Informe Consolidado de Solicitud de Aclaraciones, Rectificaciones y/o Ampliaciones a la Declaración de Impacto Ambiental del Proyecto "Parque Fotovoltaico Peuco"

Nombre del Titular : PFV PEUCO SPA
Nombre del Representante Legal : Ricardo Orlando Sylvester Zapata
Dirección : Magdalena 181, piso 3

El presente Informe Consolidado de Solicitud de Aclaraciones, Rectificaciones o Ampliaciones a la Declaración de Impacto Ambiental del proyecto "Parque Fotovoltaico Peuco", contiene las observaciones generadas en virtud de la revisión de la Adenda.

Figura N°1: Registros indirectos de *Lama guanicoe*. A: defecadero activo. B: huella de individuo.

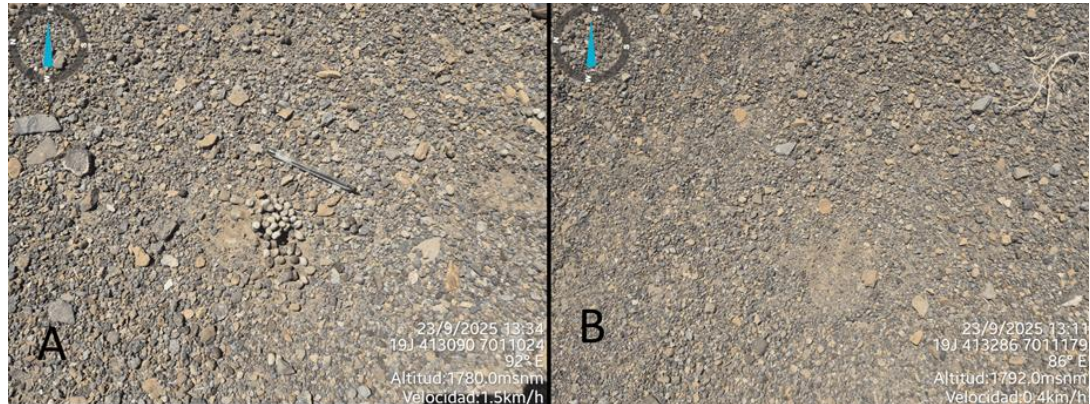
- i. Realización de puntos de observación, recorridos pedestres en serranías y pedestres y/o vehiculares en llanos. Lo anterior, a modo de identificar, describir y registrar la ubicación de familias de guanaco, sus registros indirectos y sus rutas de tránsito, tanto dentro del área de influencia del Proyecto como sus alrededores.
- ii. El área de estudio debe ser acorde a las dinámicas de desplazamiento, forrajeo de la especie, serranías y quebradas alrededor del proyecto. Se reitera

explícitamente que no debe ser solo en el área de influencia del proyecto, dada la característica de alta movilidad de la especie.
